**VERSLAG VAN EEN GELIJKVORMIGHEIDSONDERZOEK VOOR INGEBRUIKNAME EN/OF CONTROLEBEZOEK  
VAN EEN ELEKTRISCHE INSTALLATIE OP LAAGSPANNING EN ZEER LAGE SPANNING****Algemene gegevens**

Plaats van het onderzoek:	Ruusbroecklaan 5 , 3500 HASSELT					
Eigendom van:	/					
Opdrachtgever:	MediaNot NV, Kolonel Begaultlaan 1A bus 12, 3012 WILSELE					
Type lokalen:	Woning	DNB:	Fluvius	Tarief:	Dag	
EAN-code installatie:	541 44	Nr. teller:	24972409	Index:	75362	KWh
Installateur:	/					
BTW-nr.:	/	Of ID-kaartnr:	/	Uitgereikt te:	/	op /
Agent-bezoeker:	Koen Vanheers					Datum onderzoek: 13/03/2020

Overeenkomstig de voorschriften van het Algemeen Reglement op de Elektrische Installaties (A.R.E.I.) - Interne procedure QPRO/ELE/001	
Type keuring:	Art. 276bis Verkoop van een wooneenheid
Bijkomende info:	/
Herkeuring op:	/
Bescherming tegen elektrische schokken bij onrechtstreekse aanraking: Art. 86 Huishoudelijke lokalen of plaatsen (net TT - voeding van de elektrische installatie via elektrische teller)

<b>Besluit :</b> <b>DE INSTALLATIE VOLDOET NIET AAN HET AREI</b>	De installatie dient opnieuw gecontroleerd te worden vóór:	
	18 maanden na ondertekening akte	<input type="checkbox"/> Door hetzelfde

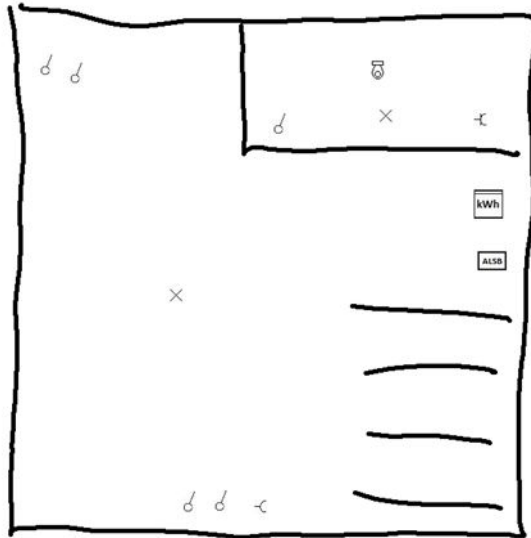
3.12 VERANDA WASPLAATS WC

INSTALLATIE TE VERNIEUWEN/VERBETEREN
